기 술 검 토 서

제 목 : 터널 입출구부 분리구간 처리방안 검토

강 원 건 설 사 업 단
춘천 ~ 동홍천기술자문단

기술검토건명	터널 입출구부 분리구간 처리방안 검토		
공 구	전공구	검 토 구 분	도 로
검 토 기 간	2008. 5. 6 ~ 2008. 6. 30	담 당 자	황 영 규
근 거 공 문	제 강원 - 2008 - 125 호	회 신 공 문	제 강원자문 - 2008 - 125호

① STA. 7+670 ~ 7+760

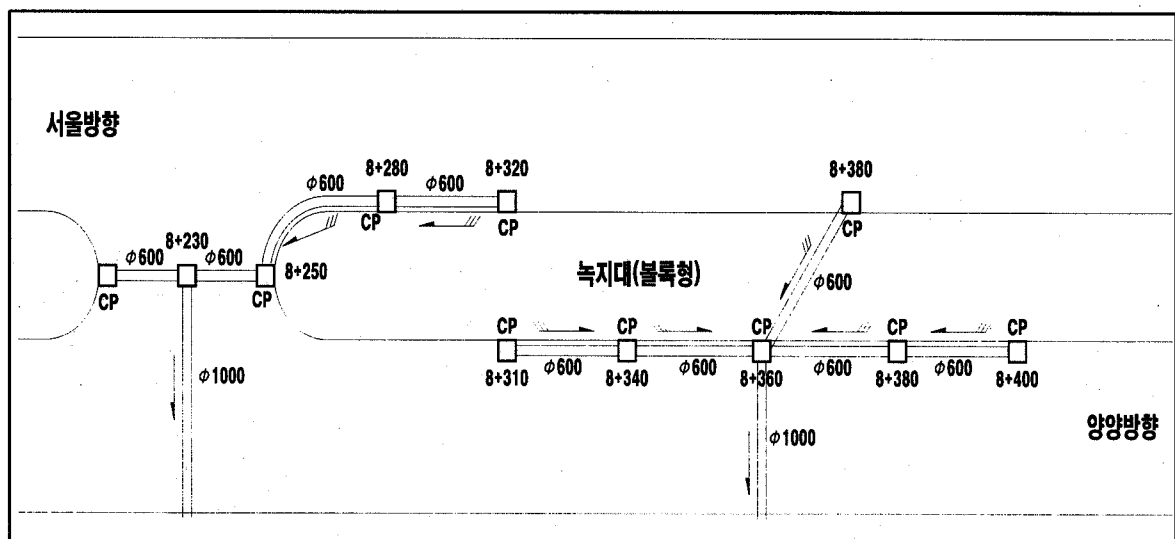
구 분	지 형 현 황	토 공 설 계	검 토 안
경 제 성	절 토 부	불 록 형	• 토공유동이 사토인 점을 감안한 절토부 불록형 설계는 적정함.
안 전 성		H=9.5m	• 대향차로에서의 차광효과로 현설계 적정함.
결 빙 영 향		H=9.5m	• 분리구간 몬티클의 높이가 9.5m로 서울방향 추월차로에 상시 음지가 발생하여 결빙이 우려 되므로 결빙영향의 몬티클 최대높이(h=5.0m) 이내로 설치함 이 타당할 것으로 판단됨.
배 수 계 획		L형측구	• 배수계획 변경 불필요
검 토 의 건	• 분리구간 몬티클의 높이가 9.5m로 서울방향 추월차로에 상시 음지가 발생하여 결빙이 우려 되므로 결빙영향의 몬티클 최대높이(h=5.0m) 이내로 설치함 이 타당할 것으로 판단됨.
